АКТ
технічного обслуговування внутрішньобудинкових
систем газопостачання у багатоквартирному будинку

№ 2

від 11 квітня 2024 року

виконано роботи з технічного обслуговування ВБСГ багатоквартирного будинку (гуртожитку), № 13 по вул. Рекордна.

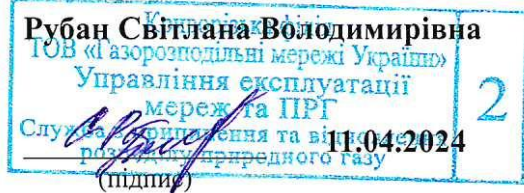
Під час проведення ТО ВБСГ було виявлено порушення: ДБН В.2.5-20:2018 «Газопостачання» п.7.92, глава 7 – відсутнє лакофарбове покриття на фасадному газопроводі низького тиску діаметрами 32 мм. Розділ 5 глава 5 пункт 5.10 «Правил безпеки систем газопостачання» - утримувати в належному до експлуатації стані фасадні та внутрішні газопроводи. А також було виявлено: п.5.7 глава 5, розділ V ПБСГ витік газу на крані Ø 32 мм - 1 шт., який було усунено шляхом перепакування різьбового з'єднання (заміна мастильного та ущільнюючого матеріалу). За виявленим порушенням складено відповідний акт-припис, який вручено управителю ТОВ «КК «ДОМ.КОМ».

На теперішній час для усунення порушення необхідно пофарбувати фасадний газопровід низького тиску діаметром 32 мм. Усунути виявлений недолік в термін до 13.05.2024.
